**DIRECCIÓN DE PREVENCIÓN Y ATENCIÓN DE EMERGENCIAS**

**CONCEPTO TÉCNICO No. CT - 5029**

<b>Localidad</b>	1- Usaquén
<b>UPZ</b>	10- La Uribe
<b>Sector Catastral</b>	La Granja Norte
<b>Dirección (*)</b>	AC 170 No. 21-50 (Antigua Nomenclatura)
<b>CHIP</b>	AAA0115TNYN
<b>Manzana Catastral</b>	01
<b>Pedios Catastrales</b>	05
<b>Fecha de Visita</b>	Octubre 29 de 2007
<b>Área aprox. (m<sup>2</sup>)</b>	130
<b>Solicitante</b>	Curaduría Urbana No. 4
<b>Tipo de Amenaza</b>	Remoción en Masa

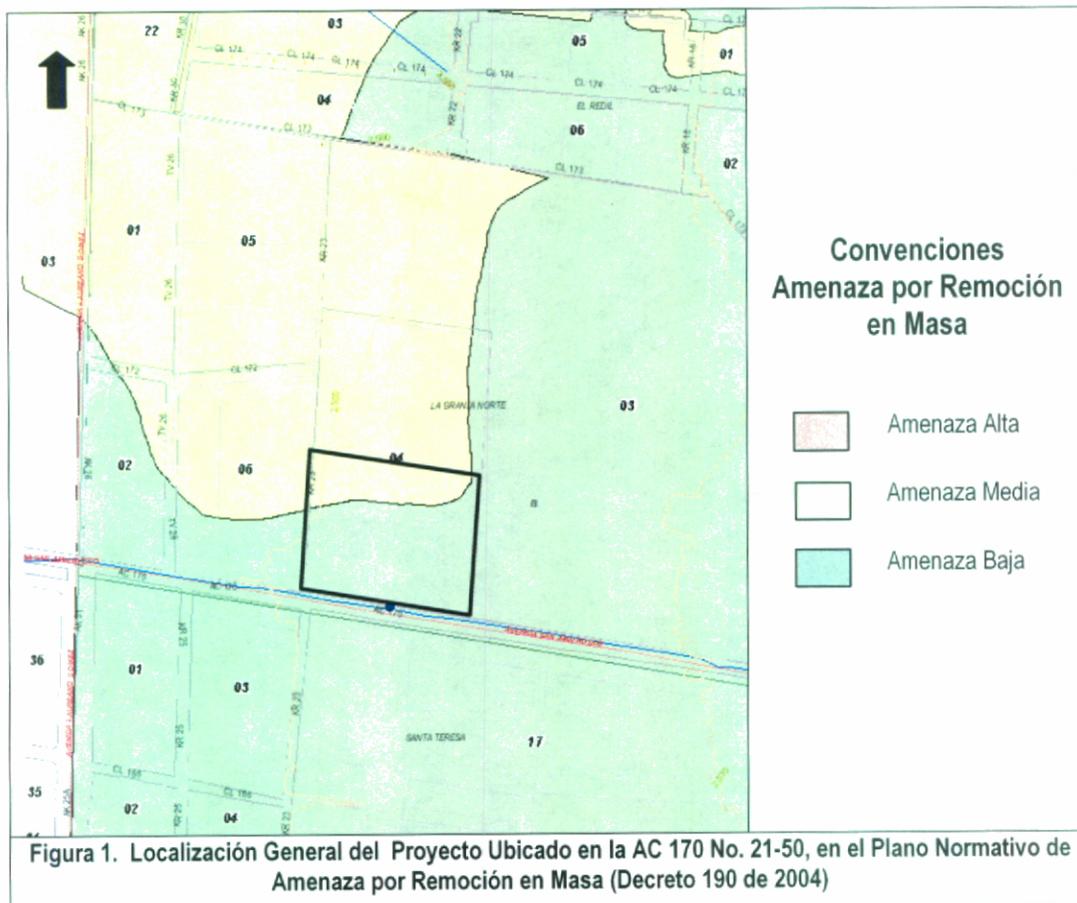
De acuerdo con el plano normativo de "Amenaza por Remoción en Masa" del Plan de Ordenamiento Territorial de Bogotá - POT, el sector donde se localiza el proyecto ubicado en la AC 170 No. 21-50 de la localidad de Usaquén, se encuentra en una zona de AMENAZA MEDIA y BAJA por procesos de remoción en masa (Figura No.1).
